訂正のお願い

2012.10 株式会社自研センター

*No.J-294 ミツビシ e Kワゴン 2002年6月(H81W系)を下記の通り訂正いたします。

P.14 B020

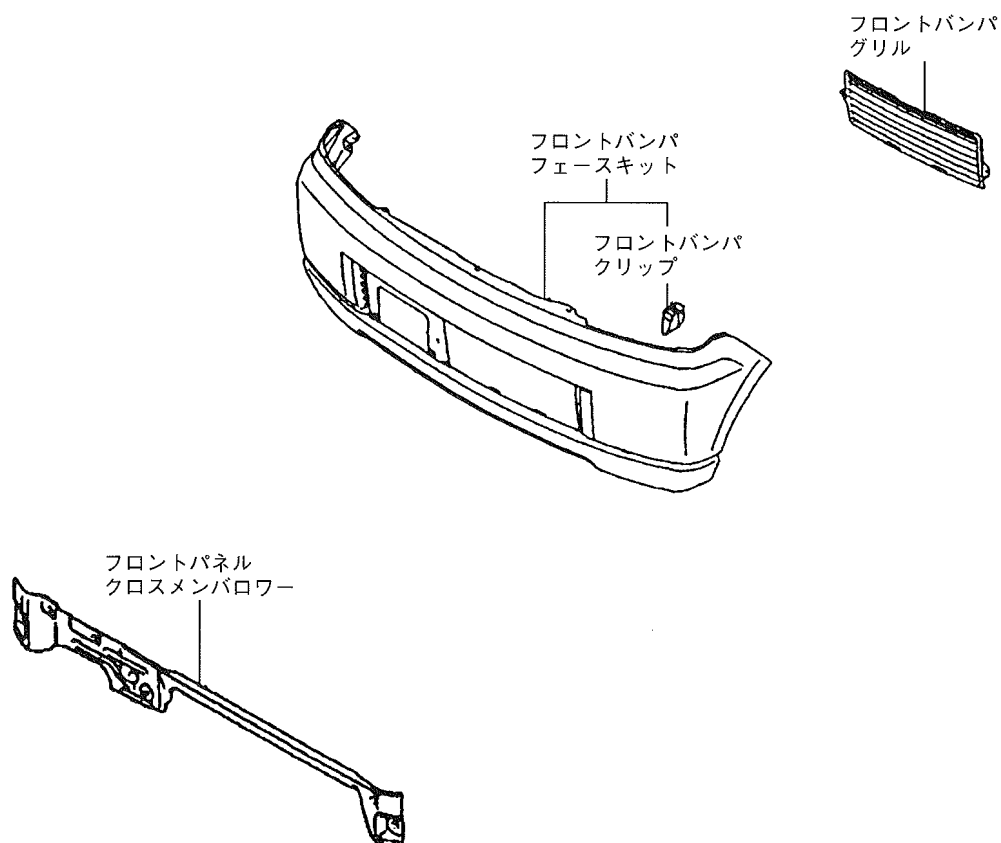
指数テーブル欄の一部に削除訂正があったため、差替え願います。

B020	フロントバンパ取替	1 台
0.50	取外し状態	
	・ラジエータグリル	
	(含) 作業および部品の脱着または取替	
	・フロントパネルクロスメンバロー	・付属品

P.15 B040

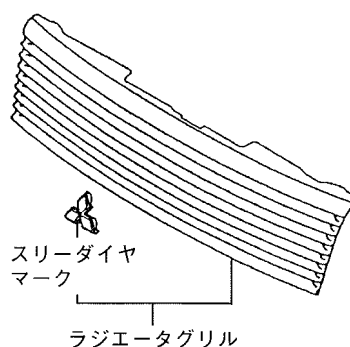
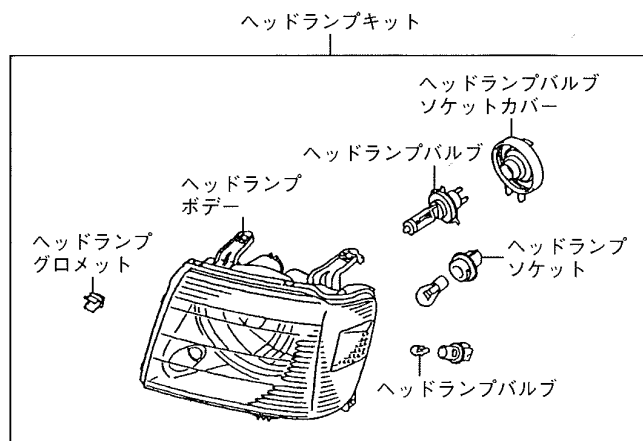
指数テーブル欄の一部に追加訂正があったため、差替え願います。

B040		ヘッドランプキット脱着または取替	片(両)側
片側	0.30	取外し状態	
両側	0.40	・フロントバンパ ^o ・ラジエータケリル	
		(含)作業および部品の脱着または取替	
ヘッドランプホテ-取替		・焦点調整	
片側	0.30	「備考」	
両側	0.40	※ヘッドランプホテ-取替とはバルブ類を再使用し、 ヘッドランプホテ-を取替る作業。
